標案名稱:大肚龍井高地區供水機電設備

查核日期:103年5月23日

台灣自來水公司中區工程處 工安查核缺失改善對策及結果表

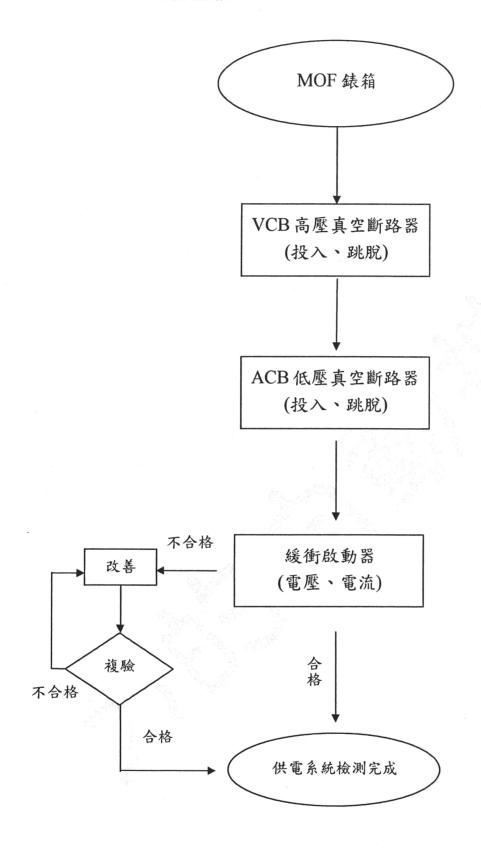
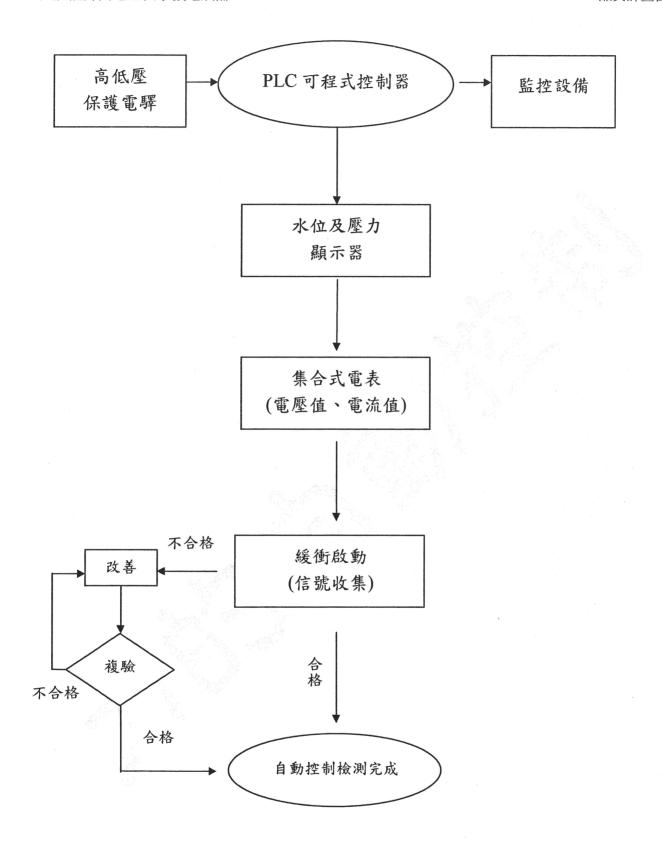
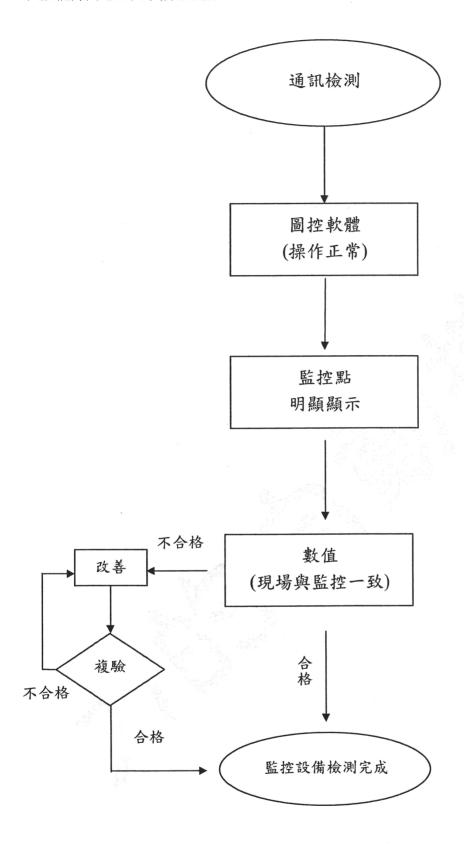
缺點	改善對策及結果	完成日期	備註
7. 品質計畫未依契約內供電系統、自動控制、監控設備訂定各階段之設備功能運轉檢測程序,並分別訂定相關之檢測項目及檢測標準。(4.03.02.06)	一、已督導承商修正品質計畫書,經主辦機關於103年6月12日以台水中三課字第1030003367號函核定在案。 二、承商已依本工程契約內供電系統、自動控制、監控設備訂定各階段之設備功能運轉檢測程序,並訂定相關之檢測項目及檢測標準。(詳附件7)	103.06.12	7
8.接地施工自主檢查表有關接地銅棒部分,規範標準與實際施作規格不符。(4.03.04)	經查接地施工自主檢查表有關接地銅棒部分,其規範標準承商疏忽誤值長2.4M×厚15mm,實際規範標準應為ψ19mm×3M,已督導承商修正自主檢查表有關接地銅棒之規範標準為ψ19mm×3M。(詳附件8)	103.06.06	7
9. 所訂之「材料設備送審 及檢試驗管制總表」未 符合需求,欠缺電線電 纜、電纜槽、PVC 管材及 接地材料等項目。 (4.03.05)	承商已於「材料設備送審及檢試驗管制總表」補列電線電纜、電纜槽、PVC管材及接地材料等項目。(詳附件9)	103.06.12

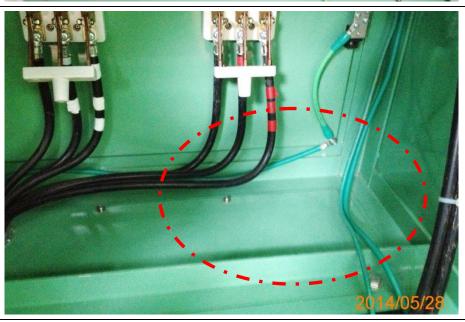
缺點	改善對策及結果	完成 日期	備註
10. 變電站鋼構遮雨棚之 部分構件有銹蝕情 形。(5.04.59)	一、原因分析: 變電站鋼構遮雨棚之部分構件因 連日豪雨侵襲,導致有銹蝕情形。 二、矯正措施: 已派員施工以鐵刷將銹蝕部分除 鏽後,塗上鋅粉底漆,防止雨水 造成銹蝕。(詳附件10) 三、預防對策: 已要求施工人員加強巡視工地, 檢查構件若因雨水導致銹蝕情 形,立即處理。	103.05.28	617
11. 第一加壓站配電盤內 ,盤底有灰塵與雜物未 清理。(5. 07. 04. 05)	一、原因分析: 施工人員於配電盤施工後未將灰 塵與雜物清理乾淨。 二、矯正措施: 承商已派員將配電盤盤內雜物清 除並擦拭乾淨。(詳附件11) 三、預防對策: 加強施工人員教育訓練,施工後 應檢查配電盤內部,將灰塵與雜 物清理乾淨。	103.05.28	67
12. 第一加壓站紅外線感 應器之線路未完整以 可撓管路連接防護。 (5. 07. 04. 12)	一、原因分析: 紅外線感應器施工時疏忽,有線 路未以可撓管路連接防護。 二、矯正措施: 承商已派員將紅外線感應器之線 路以可撓管連接保護。(詳附件 12) 三、預防對策: 加強員工教育訓練,施工時應注 意設備線路保護觀念。	103.05.28

將站,清抹擦明一電底並將在盤強使灰彩

說明 第一盤 體用之 動 體用之 全封 未完 護 。

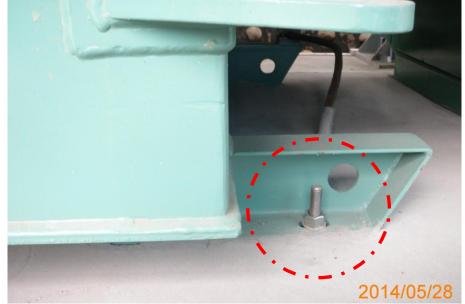
缺點	改善對策及結果	完成日期	備註
13. 第一加壓站配電盤底板與盤體側面未使用之孔洞未完全封妥防護。(5.07.04.28)	一、原因分析: 施工人員於配電盤施工後未使用 之孔洞未完全封妥防護。 二、矯正措施: 承包商工數量整底板與盤 體側面未使用之孔洞以管帽完 對妥防護。(詳附件 13-1、附件 13-2) 三、預防對策: 加強施工人員教育訓練,爾後施 工時,應將未使用之孔洞以管帽 完全封妥防護。	103.05.28	
14. 用予固定 2000KVA 油浸自冷式變壓器之螺栓未劃線定磅鎖固。 (5. 07. 04. 99)	一、原因分析: 施工時未注意,變壓器螺栓會有。 鬆動之虞,而未劃線定磅鎖固。 為正措施: 於變壓器螺栓增加安裝一只螺母並劃線定磅鎖固。 (詳附件 14) 三、預防對策: 加強施工程施作時,螺栓應予劃線 定磅鎖固。	103.05.28

說明: 將 PVC 管 口未使用管 孔洞塞 後。

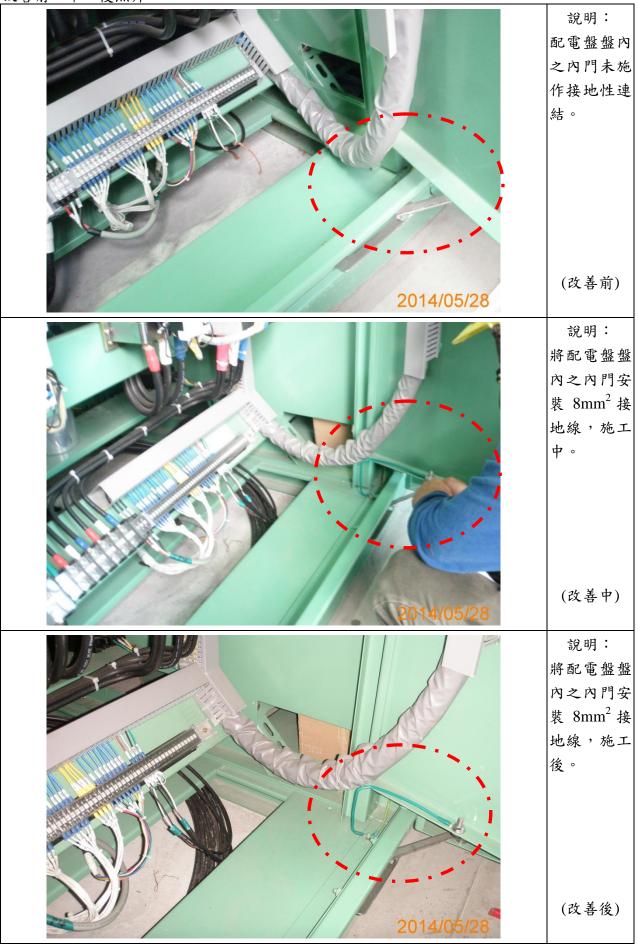
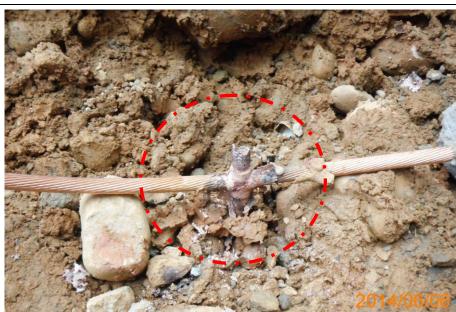
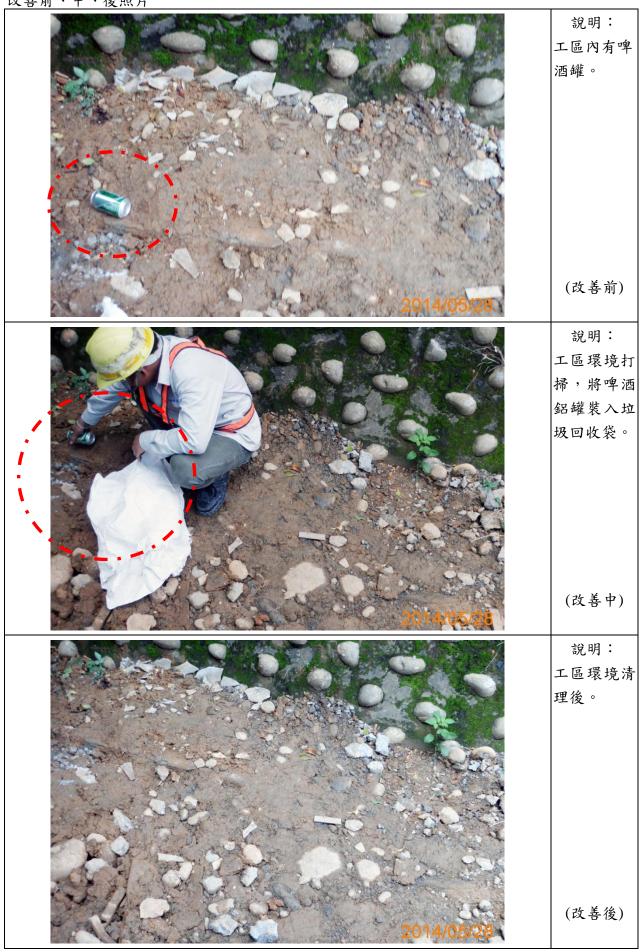
查核日期·103 平 3 月 2	O FI		中0 貝共0貝
缺點	改善對策及結果	完成日期	備註
15. 配電盤盤內之內門未施作接地性連結;另變壓器接地電阻值高於標準值。(5.07.06.99)	一、原因分析: 1. 配電盤施工時,遺漏內門未施作接總結。 2. 承商是經歷工。 2. 承商是經歷工。 10 Ω以措施。 2. 承務工時,遺漏內門標準值的 ()	103.06.06	
16. 未見自動控制、監控設 備功能運轉等檢測紀 錄;另第一加壓站油浸 變壓器溫度計弱電設 備未由檢測機構檢 測,亦無檢測紀錄及變 壓器噪音測試之出廠 證明文件。(5.10.99)	一、補附自動控制、監控設備功能運轉檢測紀錄。(詳附件 16-1) 二、本件溫度計已由檢測機構檢測,補附檢測紀錄。(詳附件 16-2) 三、補附變壓器噪音測試之出廠證明文件。(詳附件 16-3)	103.06.12

說明: 接地棒埋設 深度1.3M。

說明: 將接地棒火 泥熔接施工 完成。

説明: 改善後接地 電阻值降為 8.12Ω。
